# BUDOWA ZAKŁADU REHABILITACJI "KLINIKI BUDZIK" DLA DOROSŁYCH

## PROJEKT WYKONAWCZY PRZYŁĄCZA WODY ANEKS

20.02.2020 r., Warszawa

PW-WK-02 Profile po trasie projektowanego przyłącza - aneks

**Rysunek:**  
 Numer rysunku: Nazwa rysunku:  
**WK-02** PRZYŁĄCZE WODY - ANEKS  
 PROFILE PO TRASIE PROJEKTOWANEGO PRZYŁĄCZA

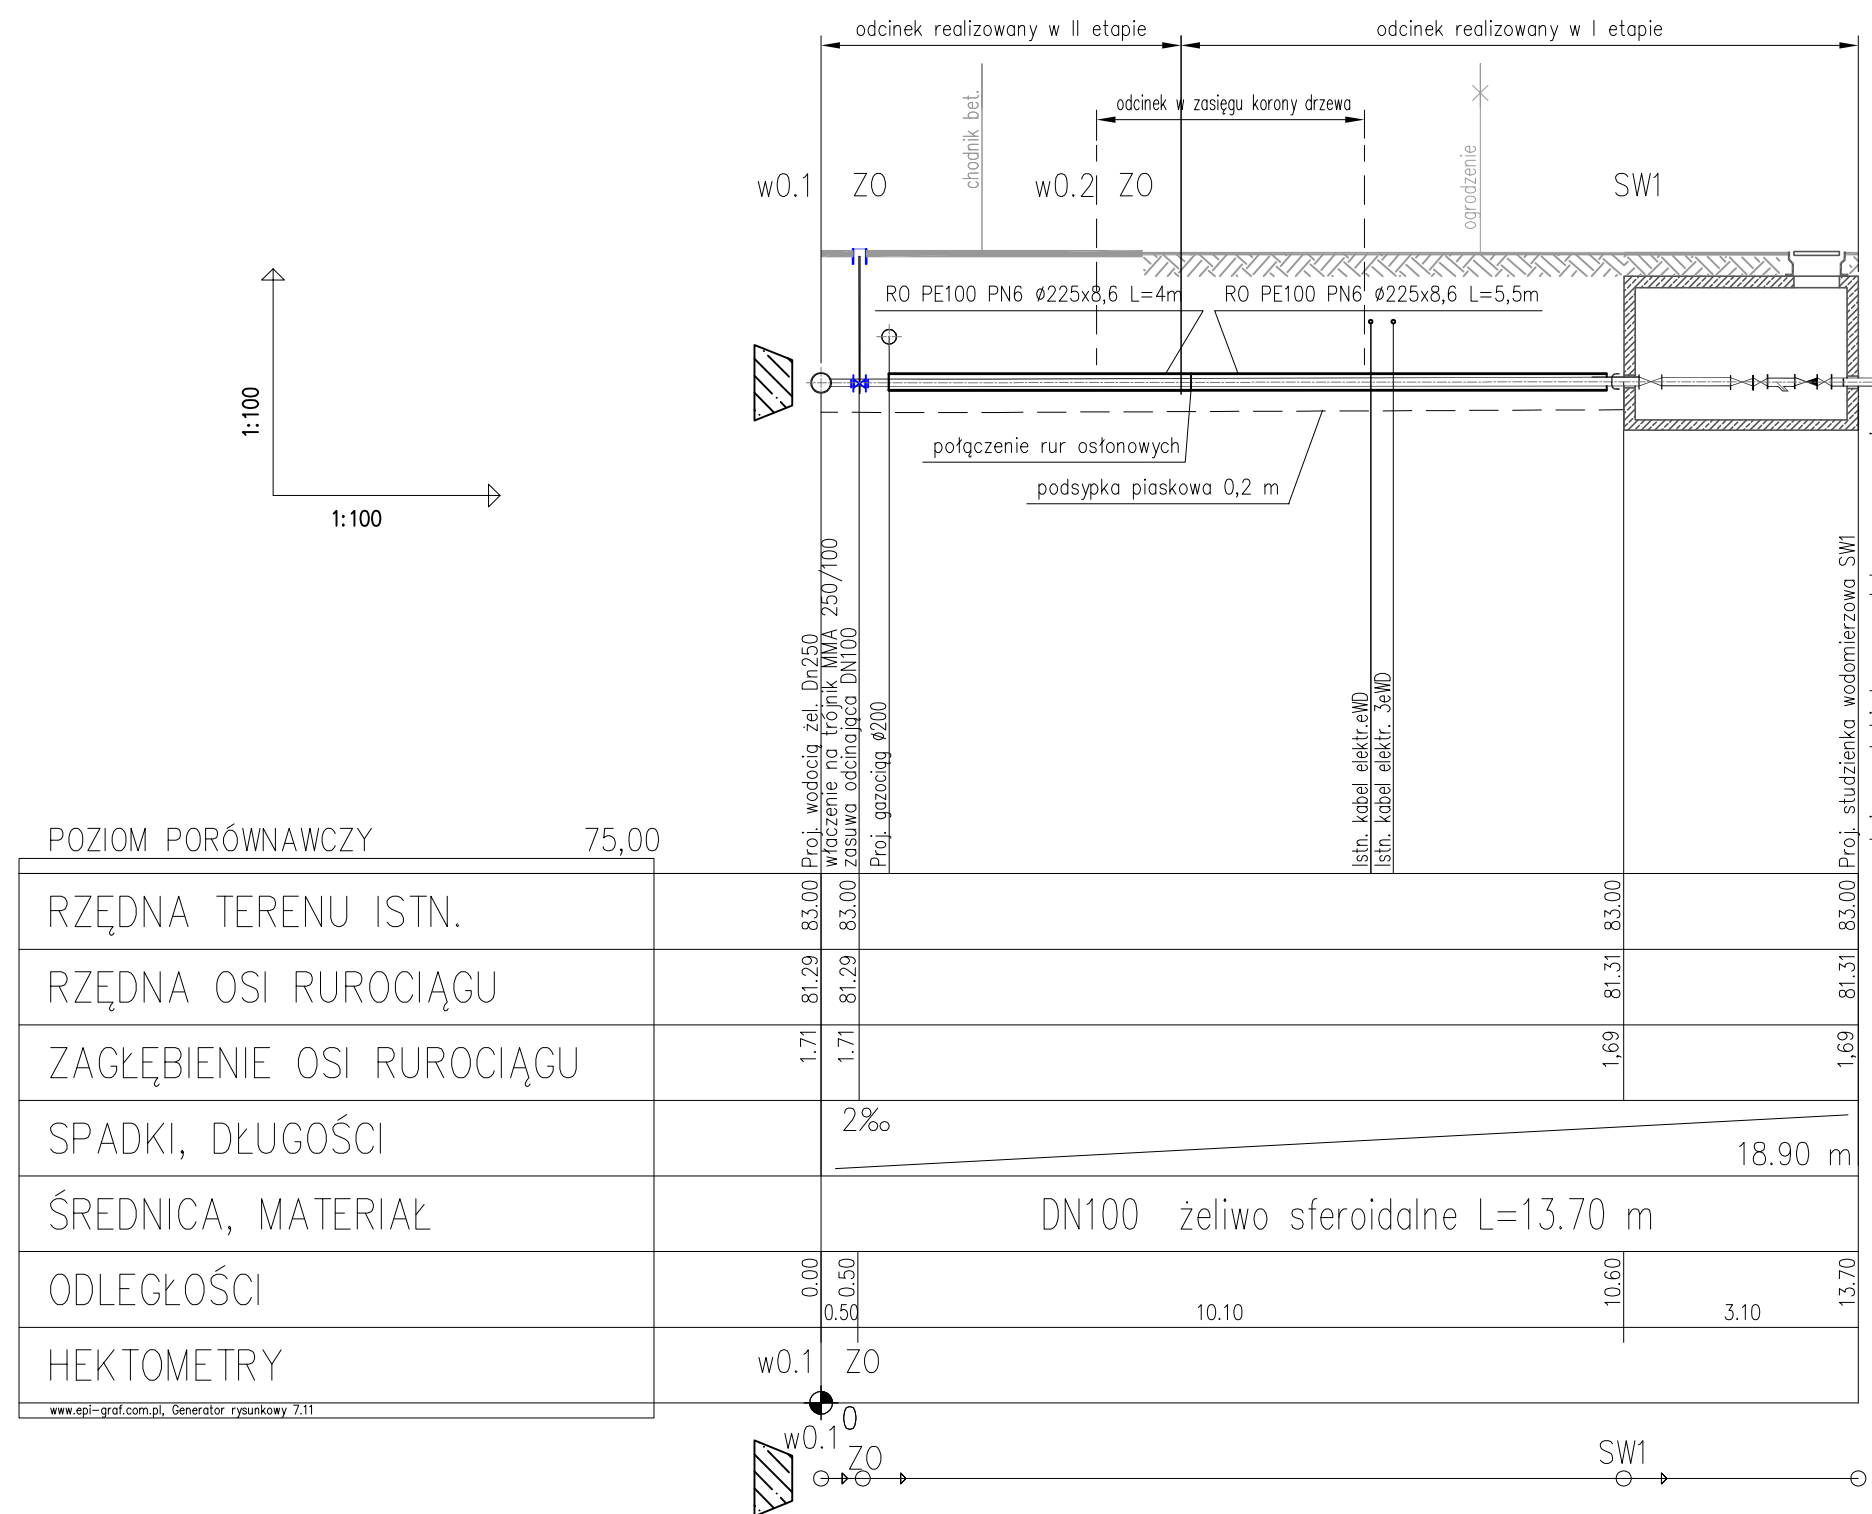
Przewidziano zamontowanie na przyłączy wody rur osłonowych: w 1 etapie – rury o długości 3 m a w 2 etapie – rury o długości 2,5 m. Rury osłonowe wykonane będą z rur PE 100 PN6 225x8,6. Na rury przewodowe należy nałożyć płozy o wysokości 40 mm. W drugim etapie po założeniu drugiej rury osłonowej należy je połączyć za pomocą zgrzewanych kształtek elektrooporowych.

Szczegóły rozwiązania przedstawiono na załączonym rysunku.
